Neugestaltung Fußgängerzone
Wettbewerbsdokumentation

Stadt Kaufbeuren

Stadt Kaufbeuren, Februar 2016

Schnitt Obstmarkt

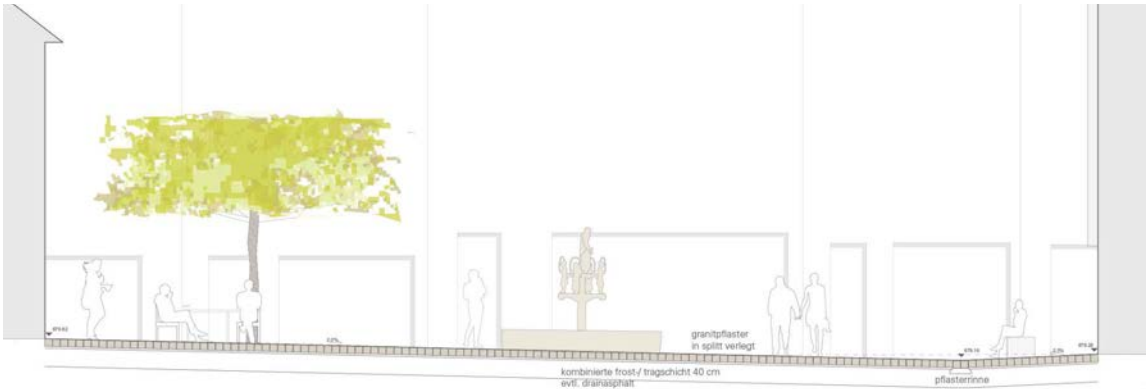
Der von den Verfassern vorgeschlagene „unaufgeregte“ Stadtboden wird als ein guter Gestaltungsansatz gewertet, der sich den teilweise hochwertigen Fassaden unterordnet. Es entsteht ein großzügiger einheitlicher Raumeindruck, wobei eine vielfältige Nutzung mit hoher Flexibilität gewährleistet wird. Dennoch wünscht man sich eine größere Lebendigkeit und Vielfältigkeit in den Steinformaten.

Am Obstmarkt ergibt sich ein vielfältig nutzbarer Freiraum. Der Tänzelfestbrunnen bleibt unverändert am bestehenden Standort, was nicht nur anhand dieser Arbeit generell kontrovers diskutiert wird.
Die Fußgängerzone mit der durchgehenden einheitlichen Pflasterung wird durch das Rinnenelement fein gegliedert. In den Gassen und am Obstmarkt erfolgt die Entwässerung über unauffällige Zweizeiler im Belag. Die steinerne Gestaltung des Belags mit Großsteinpflaster unterstreicht die historische Stadtstruktur. Lediglich am Obstmarkt wird durch eine Bepflanzung die besondere Situation mit Sichtbeziehung auf Kloster und Stadtmauer betont. Die klare, geschnittene Wuchsform erscheint der Fassade angemessen. Ob die Wildbirne hier geeignet ist, muss kritisch hinterfragt werden.

Die Verwendung des gleichen Pflasters in den Seitengassen wertet diese Bereiche auf. Die großformatigen Natursteinplatten in der Kaiser-Max-Straße entsprechen dem Charakter der Hauptachse, Aussagen

zur Entwässerung werden vermisst. Kritisch gesehen werden die Vorschläge zur Ausstattung, die nicht zur einer eigenständigen Identität beitragen. Dies gilt auch für die Beleuchtungskörper. Die Anordnung von Wandleuchten unterstreicht die Fassadenabwicklung und wird positiv gesehen.

Die vorgeschlagene Materialwahl und Verlegeart lässt eine wirtschaftliche Ausführung und einen kostengünstigen Unterhalt erwarten.

Die Wettbewerbsarbeit stellt insgesamt eine gute Lösung dar.

Schnitt Obstmarkt

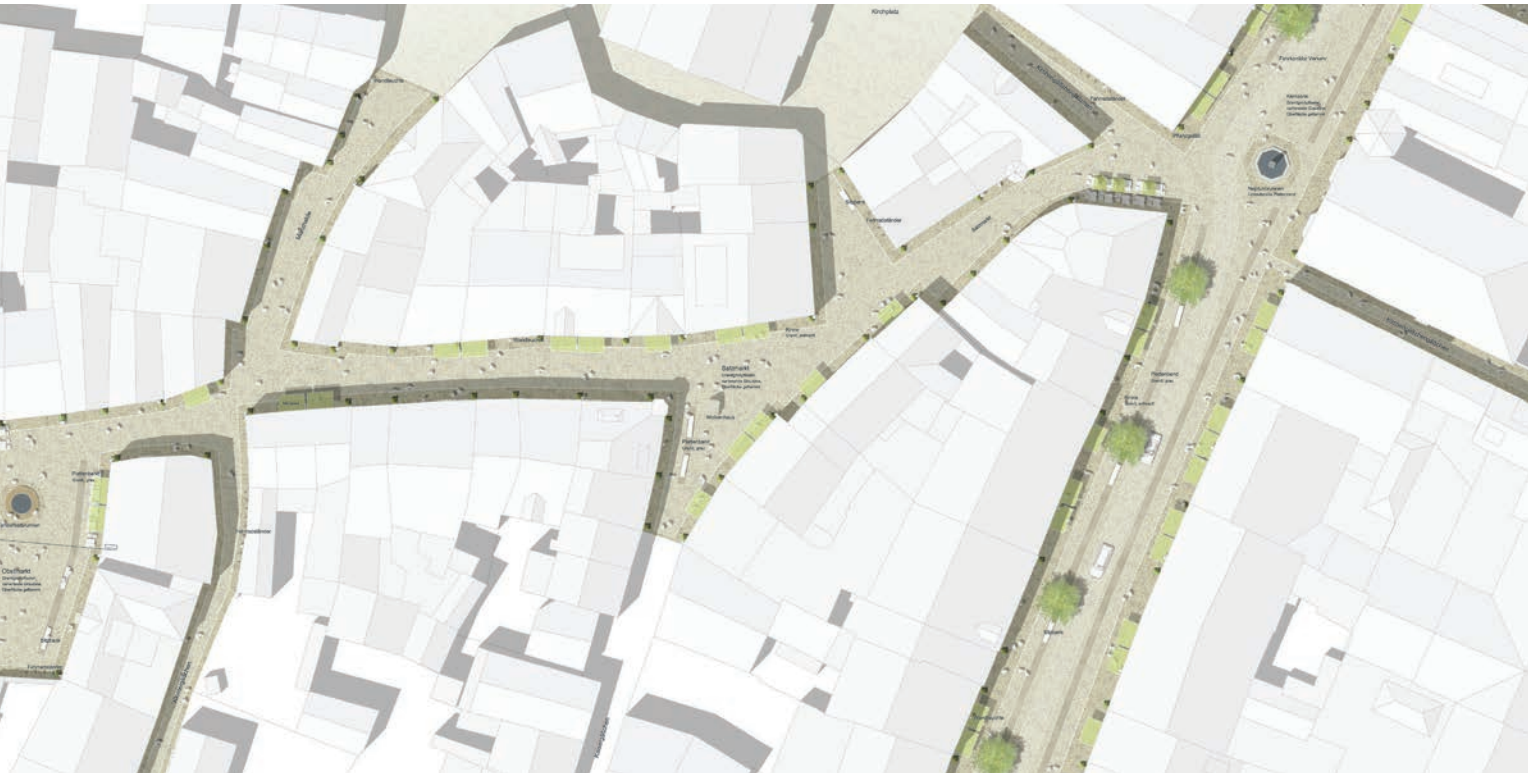
Der Vorschlag für einen einheitlichen „Stadtteppich" wird positiv gesehen. Eine Differenzierung in Gebäudevorzonen und Mittelbereich durch die unterschiedliche Oberflächenbehandlung des Pflasterbelags ist nachvollziehbar und stellt eine feine Nuancierung dar. Die Verwendung von Großsteinpflaster entspricht der historischen Stadtstruktur. Eine gebundene Bauweise erscheint nicht erforderlich.

Der großzügige Stadtraum erlaubt vielfältige Nutzungen. Am Obstmarkt wird die Nutzung durch das Ausstattungsband eingeschränkt. Der Tänzelfestbrunnen bleibt unverändert an dem bestehenden Standort, was grundsätzlich, nicht nur bei dieser Arbeit kontrovers diskutiert wird.

Kritisch gesehen wird die stereotype Aufstellung von Pflanzkübeln. Auch die Holzverkleidung des Tänzelfestbrunnens erscheint unangemessen. Weitere Aufenthalts- und Spielmöglichkeiten werden vermisst. Das Beleuchtungskonzept mit Wandleuchten unterstreicht die Fassadenabwicklung positiv.

Die Anordnung von beidseitigen Schlitzrinnen stellt einen erhöhten Aufwand dar, erlaubt aber eine variable Entwässerung. Die Aufwendungen für die Ausführung erscheinen angemessen. Die Wartung wird allerdings kritisch gesehen.

Der Vorschlag stellt grundsätzlich eine gute Lösung dar.

Schnitt Obstmarkt

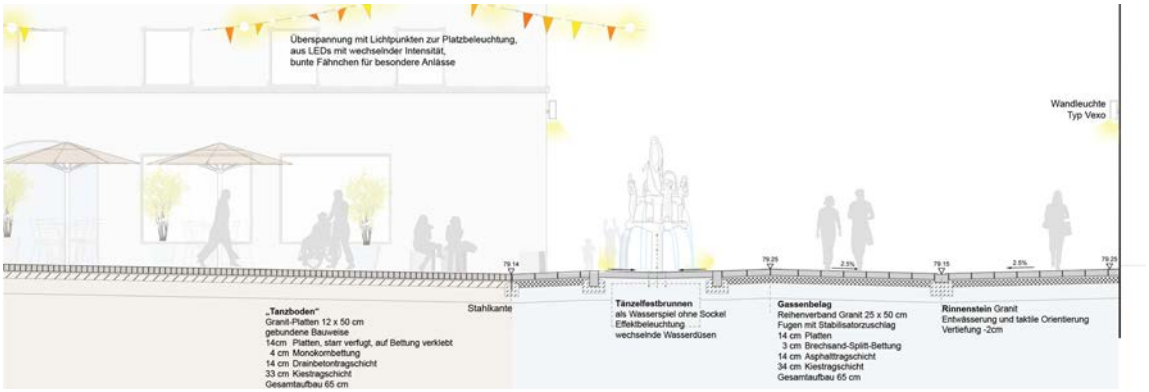
Den Verfassern gelingt es mit Hilfe eines durchgehenden Stadtbodens aus Granit die klare Fassung der historischen Gebäudestruktur zu betonen. Unterstützt wird die Grundidee des einheitlichen Stadtbodens durch eine gut situierte Mittelrinne, die auch als taktiles Leitelement für Menschen mit Seheinschränkungen dienen soll. Die Rinnensequenzen reagieren in selbstverständlicher Art und Weise auf Richtungsänderungen und Abzweige und fügen sich gut in das umgebende Stadtgefüge ein. Der für die Fußgängerzone vorgeschlagene Granitbelag mit Plattenformaten von 25x50 cm kann im historischen Kontext der Altstadt jedoch nicht überzeugen. Auch die Ausgestaltung der offenen Rinnenelemente als 2cm tiefe Muldensteine wird vor allem unter funktionalen Gesichtspunkten kritisch beurteilt.

Der Obstmarkt soll als belebter Aufenthaltsbereich das neue Herzstück der Fußgängerzone bilden. Daher werden in den übrigen Abschnitten der Schmiedgasse Ausstattungselemente folgerichtig nur sehr sparsam eingesetzt. Die vorgeschlagene Gestaltung des Obstmarktes mit dem zentral gelegenen Tanzboden als Belagsintarsie lässt jedoch die erhoffte Großzügigkeit vermissen. Fragwürdig erscheint in diesem Zusammenhang sowohl der vorgeschlagenen Belagswechsel, als auch der neue Standort des Tänzelfestbrunnens. Durch den Verzicht auf den Brunnensockel entfallen zudem attraktive Sitzplätze am Wasser, die durch wenig überzeugende Sitzbänke entlang des Tanzbodens ersetzt werden. Problematisch beurteilt werden auch die vorgeschlagenen Überspannungsleuchten, da diese die Blickbeziehung zum Fünf-Knopf-Turm und

zum Kirchturm des Klosters erheblich beeinträchtigen. Dem Ort nicht angemessen erscheint auch der eigens entwickelte „Kaufbeurer Kubus“. Er ist aufgrund seines Gewichts nicht mobil einsetzbar und kann auch gestalterisch nicht überzeugen.

Insgesamt liefert der Beitrag ein interessantes Grundkonzept, das in seiner Ausformulierung und Detaillierung jedoch deutliche Schwächen aufzeigt. Die vorgeschlagene Bauweise, die reduzierte Ausstattungsintensität und der sparsamen Einsatz von Wasserelementen lässt eine wirtschaftliche Umsetzung des Entwurfskonzeptes erwarten.

Schnitt Obstmarkt

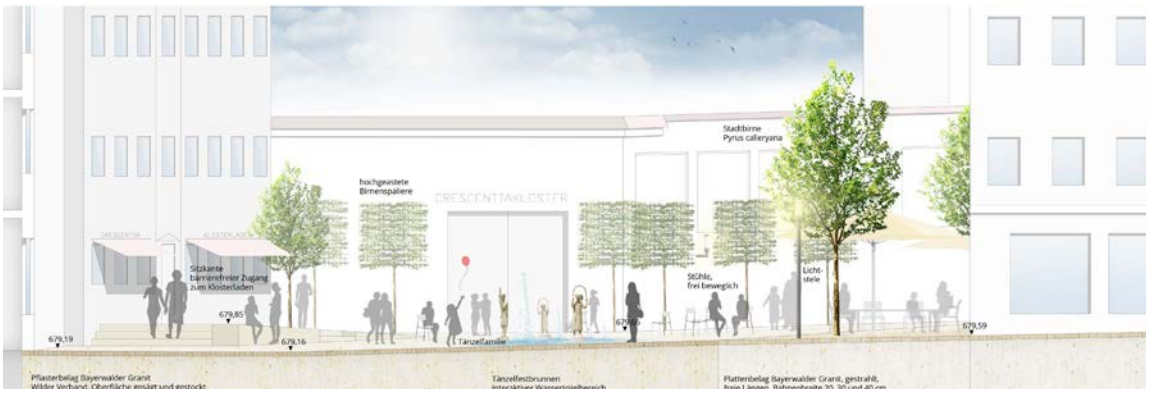
Den Verfassern gelingt in der Fußgängerzone die Gestaltung eines großzügigen Stadtbodens mit einem gut begehbaren und lebhaften Plattenbelag, der sensibel auf die Geometrie des Raums reagiert. Die randliche Einfassung mit Kleinsteinpflaster vermittelt dabei zwischen dem neuen Belag und der heterogenen Fassadenabwicklung.

Die Wiederaufnahme des Belagsthemas vom Kemptener Tor auf dem Obstmarkt wird grundsätzlich begrüßt. Die Platzgestaltung insgesamt folgt allerdings in wesentlichen Aspekten Einzelentscheidungen und lässt einen formalgestalterischen Zusammenhang mit der Fußgängerzone vermissen. So wirkt der Übergang aus dem Belagsschema der Fußgängerzone abrupt und unvermittelt. Die Verbindung mit der Fußgängerzone beschränkt sich auf einen rein funktonal motivierten Plattenbelag vor dem Gasthaus.

Das Ansinnen, den Klosterladen barrierefrei zugänglich zu machen ist in der Sache richtig, führt aber in der vorgeschlagenen Ausführung zu einem sehr dominanten Rampenbauwerk vor einer der feinsten Fassaden der Stadt. Dies gilt auch für die Rampe zwischen Neptunbrunnen und Kirchenfassade im Ideenteil.

Die Einführung von kleinkronigen Bäumen wird in Hinblick auf die Aufenthaltsqualität positiv gesehen, kann aber in ihren Ausformulierung nicht überzeugen. In der oberen Schmiedgasse wird durch die Bildung einer Baumreihe vor der Fassade ein stadträumlich interessanter Gebäudeversatz nivelliert. Am Obstmarkt wirken die drei Einzelbäume eher beiläufig und an den Rand gedrängt. Die vereinzelt eingebrachten Spalierbäume sind im Ortsbild völlig fremd und leisten keinen qualitativen Beitrag.

Schnitt Obstmarkt

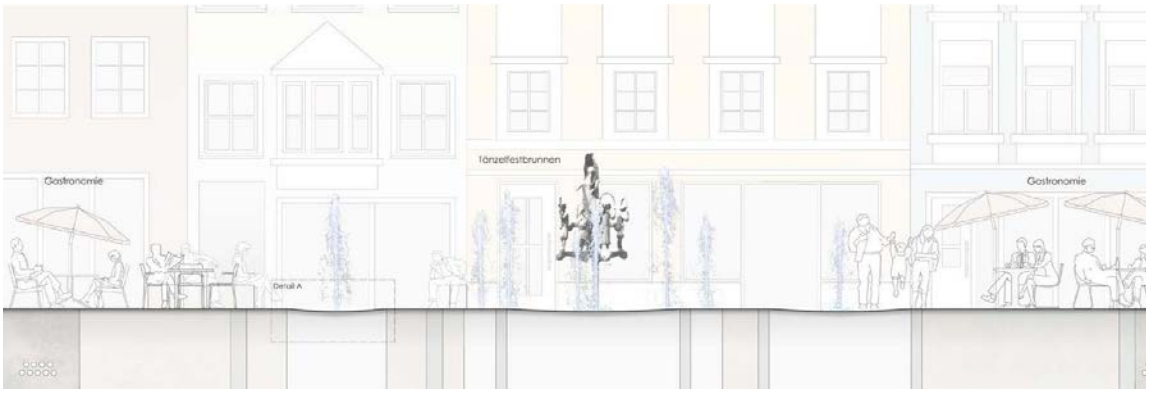
In Anlehnung an die bestehende Granitpflasterung nördlich der Fußgängerzone, im Bereich des Kemptener Tores, wird eine konsequente Fortführung dieses Straßenbelages in den Bereich der neu zu planenden Fußgängerzone übernommen. Diese aus planerischer Sicht überzeugende Lösung dominiert die zukünftige Qualität der Fußgängerzone. Positiv ist zu erwähnen, dass bei gleichem Pflasterformat die zwei unterschiedlichen Oberflächenbeschaffenheiten wunderbar korrespondieren. Eine unzureichende gestalterische Lösung ist jedoch im Bereich des Obstmarktes zu erkennen. Durch das großflächige Wasserspiel, welches auch in den Bereich der Fußgängerzone ragt, wird sowohl das homogene Bild des Straßenverlaufs, als auch die Nutzbarkeit durch den Fußgängerfluss gestört. Ferner wird die Benutzung des Obstmarktes durch die Positionierung der Sitzbänke und –würfel aus Granit als „Veranstaltungsraum" für Feste und sonstigen Anlässen beeinträchtigt.

Positiv ist anzumerken, dass die bestehende Bebauung durch die Planung nicht beeinträchtigt wird. Auf die drei Stadtkarten als Bodenrelief sollte verzichtet werden. Die öffentlichen Sitzbänke und Fahrradständer sind ausreichend vorhanden und gut positioniert.

Technische Probleme werden sich im Übergangsbereich von der ungebundenen zur gebundenen Pflasterdecke ergeben. Ebenso ist der Verlauf der Entwässerungsrinne, welche auch als Leitsystem für Menschen mit Sehbehinderung dient, verbesserungswürdig.

Die abwechselnde einseitige Beleuchtung des Straßenraumes ist nicht überzeugend.
